DIRECCION DE PLANEACION DE ALMACENES GERENCIA DE CORNERS		CHECKLIST DE REVISION DE PROYECTO	
DATOS DEL PROYECTO		TIPO DE REQUERIMIENTO	
NOMBRE		CORNER NUEVO	REUBICACIÓN
ALMACEN		REDUCCIÓN	CAMBIO DE IMAGEN
M2		AMPLIACIÓN	MUEBLE SUELTO
FECHA DE AUTORIZACIÓN			
AUTORIZADO POR			
PUNTOS A GARANTIZAR EN LA INSTALACIÓN DE PROYECTOS CORNERS DE ACUERDO A LINEAMIENTOS Y CRITERIOS DE PROYECTOS CORNERS EN TIENDAS NUEVAS Y TIENDAS EN OPERACIÓN		CRITERIOS DE DISEÑO	
		FULL CORNER	
		PERIMETRO MODULAR + AMB MARCA	
		SOFT CORNER	
		PERIMETRO GENERICO+ ID + AMB MARCA	
		PERIMETRO GENERICO+ ID + AMB GENERICO

LIVERPOOL
INTERLOMAS 103

AMERICAN EAGLE A=29.27m²

PROYECTO:	NOTA:	AMERICAN EAGLE LIVERPOOL INTERLOMAS JUNIORS				No.	FECHA	MODIFICACION Y/O COMENTARIOS	REVISO	CROQUIS DE REFERENCIA	REFERENCIA	AE X ME
	Arq. Marco Blanquet	TODO LO CONTENIDO EN ESTE PLANO ES PROPIEDAD DE THINK ARCHITECTURE S.A. DE C.V. (R). PARA USO EXCLUSIVO Y UNICO DEL PROYECTO. CUALQUIER VARIACION O MODIFICACION DEBERA SER CONSULTADA, ENTIENDASE BIEN ANTES DE REALIZARLA.											
	REVISO:		FECHA:	UBICACION:	ACOTACION:								
	Arq. Ricardo Arreola	12-jul.-19	VIALIDAD DE LA BARRANCA 6,COL.EX HACIENDA JESÚS DEL MONTE,52787 N

PLANTA DE MOBILIARIO
ESC. 1:50

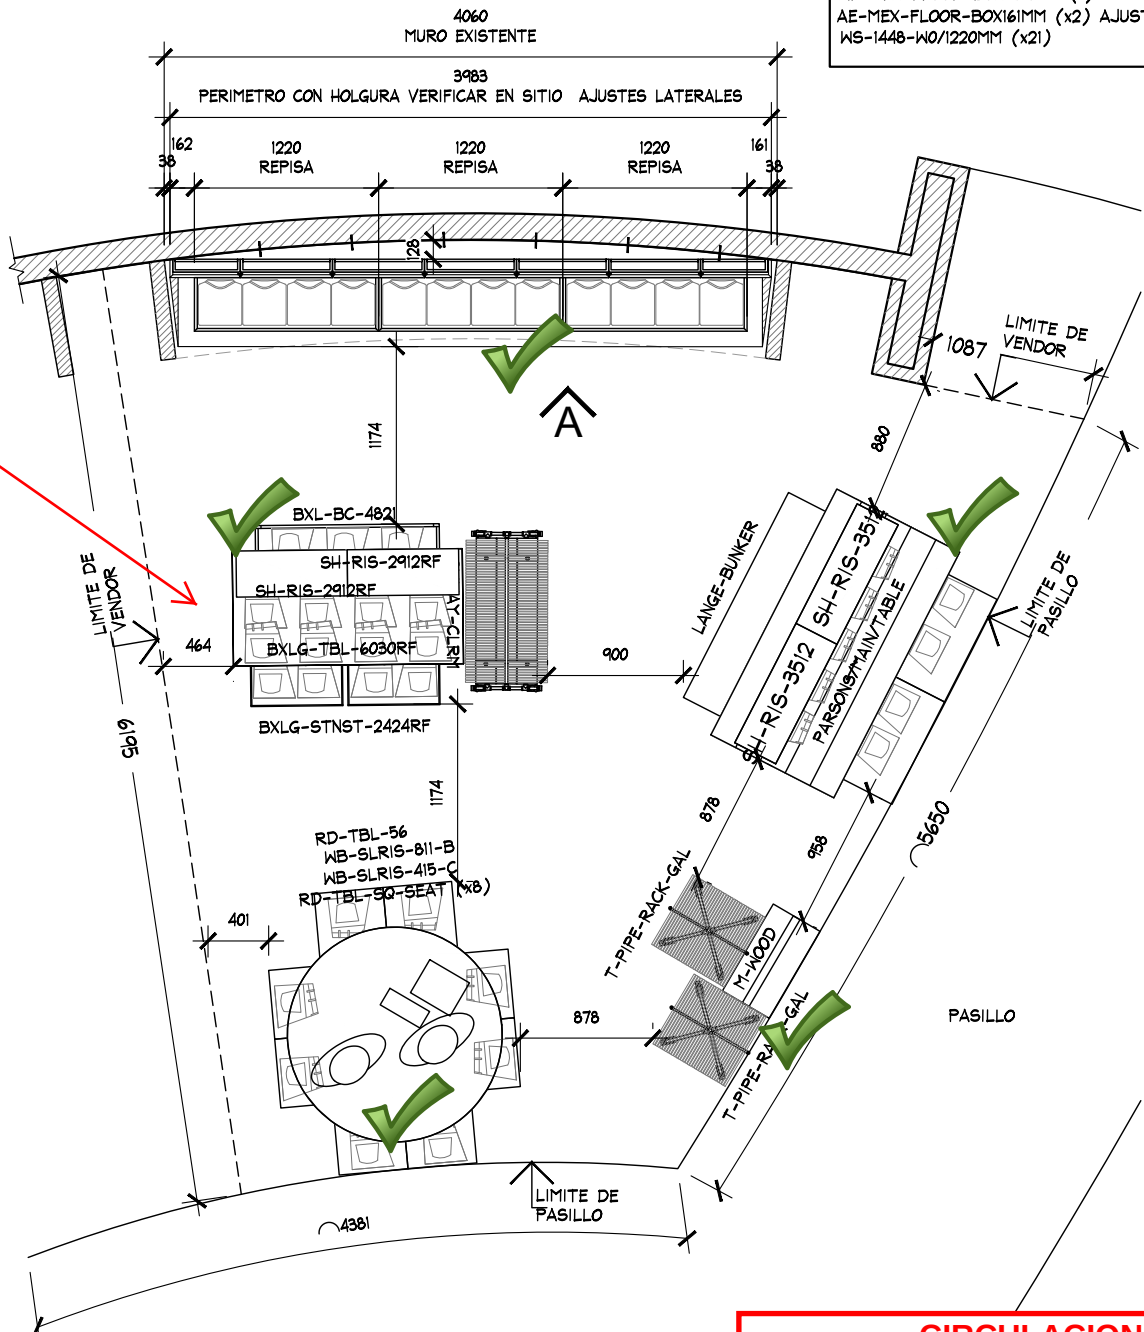
AMUEBLADO DE MARCA - OK
SE SOLICITA A MARCA COLOCAR
NIVELADORES METALICOS BASE
PLASTICA. ALTURA MÁXIMA DE
MOBILIARIO DE 1500 MM [YA
INCLUYENDO NIVELADORES]

PLANTA DE FUERZA
ESC. 1:50

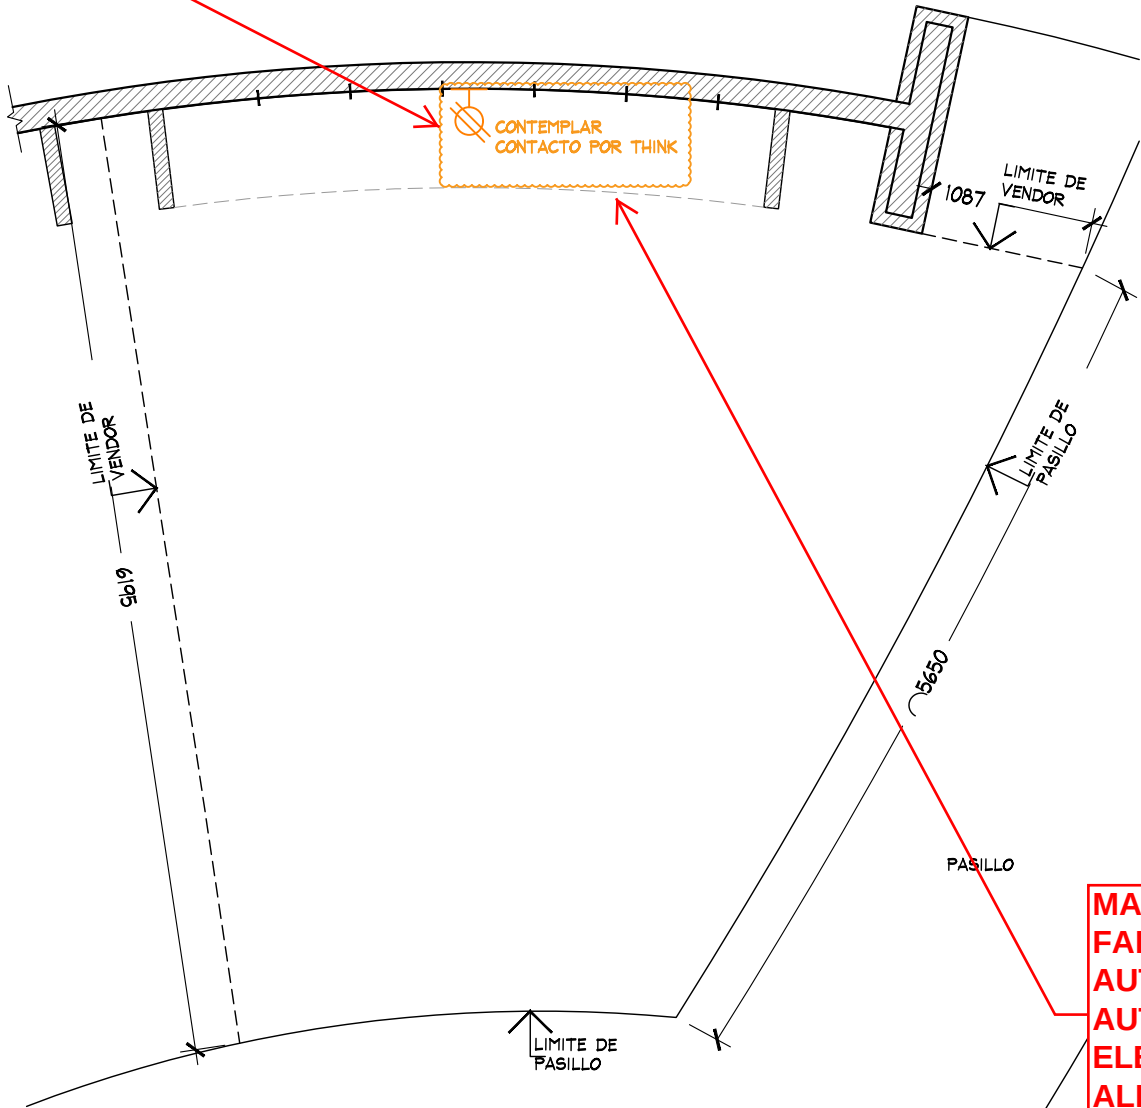
MARCA ES RESPONSABLE DE VERIFICAR CON MANTENIMIENTO DE TIENDA, ESPECIFICACIONES DE CARGA ELECTRICA

LA MARCA PUEDE UTILIAR LOS CONTACTOS ELECTRICOS EXISTENTES. SI SE REQUIEREN NUEVOS O LA REUBICACIÓN DE CONTACTOS EXISTENTES ESTOS SERAN RESPONSABILIDAD Y CON CARGO 100% POR PARTE DE LA MARCA, EN CASO DE DAÑO EN PISO, SE DEBERA DE REEMPLAZAR LAS PIEZAS DAÑADAS

MARCA ES RESPONSABLE DE FABRICAR MOBILIARIO AUTOSOPORTANTE, NO SE AUTORIZA FIJAR NINGUN ELEMENTO A MURO O ALBAÑILERIA DE LIVERPOOL. EN CASO DE REQUERIR COLOCAR CREMALLERAS, ESTAS SERAN 100% CON CARGO A MARCA
